**ANLAGE 7 ZUR ERWIDERUNG DER STELLUNGNAHMEN:**

**„KONKRETISIERUNG DER WIRKUNGEN VON VERÄNDERUNGEN IM WASSERHAUSHALT AUF ERHALTUNGSZIELE DES FFH-GEBIETES „GOHRISCHE HEIDE“ (4545-303)“**

Abbildung 1: Darstellung des als Lebensraumtyp 3130 beschriebenen Kleingewässers (blaue Linie = RBP-Grenze; orange Schraffur = FFH-Gebiet „Gohrische Heide“)

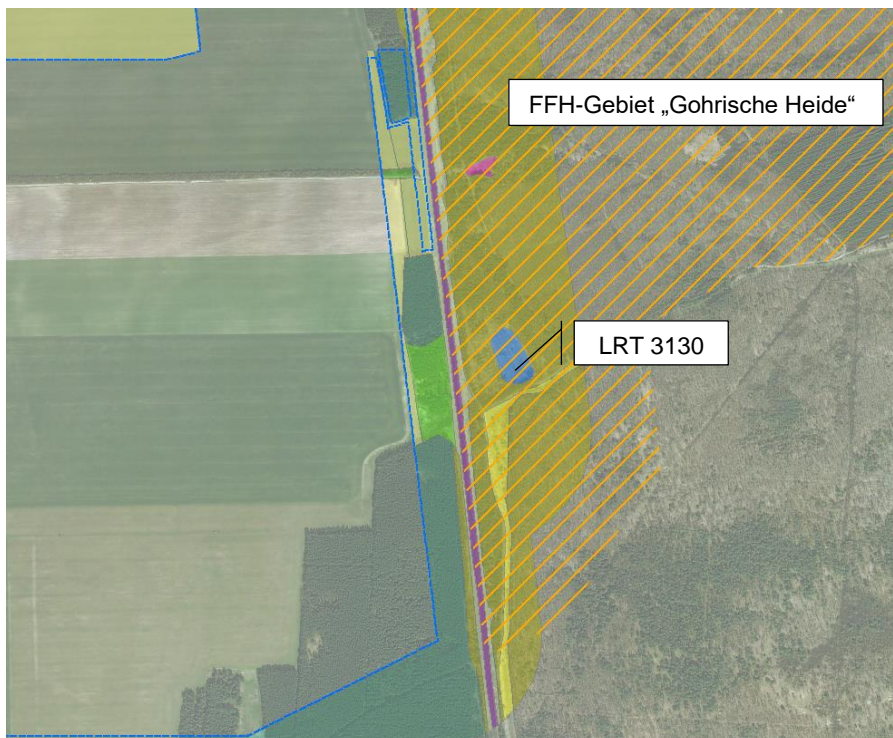
Bezüglich des temporären Kleingewässers im südlichen Bereich (LRT 3130) sowie der in diesem Bereich vorkommenden Rotbauchunke (Anhang 11-Ad) fehlt die gutachterliche Einschätzung im Rahmen der FFH-Vorprüfung. An anderer Stelle wird im LBP ausgesagt, dass auch Auswirkungen auf die Vegetation (temporäre Kleingewässer, Trockenbiotop) im östlich angrenzenden Naturschutz- und FFH-Gebiet der Gohrischen Heide nicht zu verzeichnen sind, da die Standorttypen aufgrund des hohen Grundwasserflurabstandes nicht grundwasserbeeinflusst sind.

Wie sich die hydrologische Situation in diesem Bereich konkret darstellt, ist den Unterlagen nicht zu entnehmen. Ansonsten deutet der angeführte, stark schwankende Wasserspiegel des LRT bereits auf mögliche bestehende Probleme hin, die durch den Kiesabbau ggf. noch verstärkt werden könnten.

Um der gutachterlichen Argumentation folgen zu können, wäre der Nachweis zu erbringen, dass das Kleingewässer in keinerlei Korrespondenz zum Grundwasser oder anderen wasserleitenden Schichten steht und ausschließlich durch Niederschlagswasser gespeist wird und insofern eine Beeinflussung durch den geplanten Kiesabbau ausgeschlossen werden kann.

Nach derzeitigem Kenntnissstand können Beeinträchtigungen des temporären Kleingewässers (LRT 3130) sowie der in diesem Bereich vorkommenden Rotbauchunke (Anhang 11-Art) nicht grundsätzlich ausgeschlossen werden, weshalb zunächst von dem Erfordernis einer FFH-Verträglichkeitsprüfung auszugehen ist.

Das im Managementplan zum FFH-Gebiet „Gohrische Heide“ als Lebensraumtyp 3130 „Oligo- bis mesotrophe stehende Gewässer mit Vegetation der *Littorelletea uniflorae* und/oder der *Isoëto-Nanojuncetea*“ sowie als Habitatfläche der Rotbauchunke (Art nach Anhang II der FFH-Richtlinie) beschriebene Kleingewässer (vgl. Abbildung 1) befindet sich in einer Entfernung von etwa 150 m östlich der Grenze des Rahmenbetriebsplanes.

Gemäß den Ergebnissen des Hydrogeologischen Gutachtens zur Erweiterung und Änderung des Kiessandtagebaus Altenau (Anlage A4.4 der Antragsunterlage) befindet sich das Kleingewässer hinsichtlich der aktuellen Grundwasserflurabstände im Bereich errechneter Flurabstände von 3 – 5 m.

Der Managementplan zum FFH-Gebiet beschreibt in Kapitel 3.1 (hier 3.1.1) für den als Abgrabungsgewässer definierten LRT 3130 eine ausschließliche Abhängigkeit der Wasserführung vom Niederschlagsgeschehen. Die beschriebenen stark schwankenden Wasserstände und die ebensolche Ausdehnung des Kleingewässers basieren damit alleinig auf den Niederschlagsverhältnissen im Gebiet verbunden mit den hier vorhandenen wasserstauenden Schichten (vgl. Kapitel 4.2, hier 4.2.1 des Managementplans). Eine Abhängigkeit des LRT und damit der Ausprägung des Rotbauchunkenhabitates vom im Gebiet vorhandenen Grundwasserstand und damit verbunden -flurabstand ist nicht gegeben.

Die im Hydrogeologischen Gutachten prognostizierten Grundwasserdifferenzen von minus 0,25 – 0,3 m während des Kiesabbaus (Kapitel 5.5.1 des Gutachtens) sowie minus 0,2 – 0,25 m im Endzustand (Kapitel 5.5.2 des Gutachtens) führen nicht zu Beeinträchtigungen des LRT 3130 sowie des Habitates der Rotbauchunke.

Beeinträchtigungen der Erhaltungsziele LRT 3130 sowie Rotbauchunke des FFH-Gebietes „Gohrische Heide“ durch vorhabensbedingte Veränderungen im Wasserhaushalt können ausgeschlossen werden.
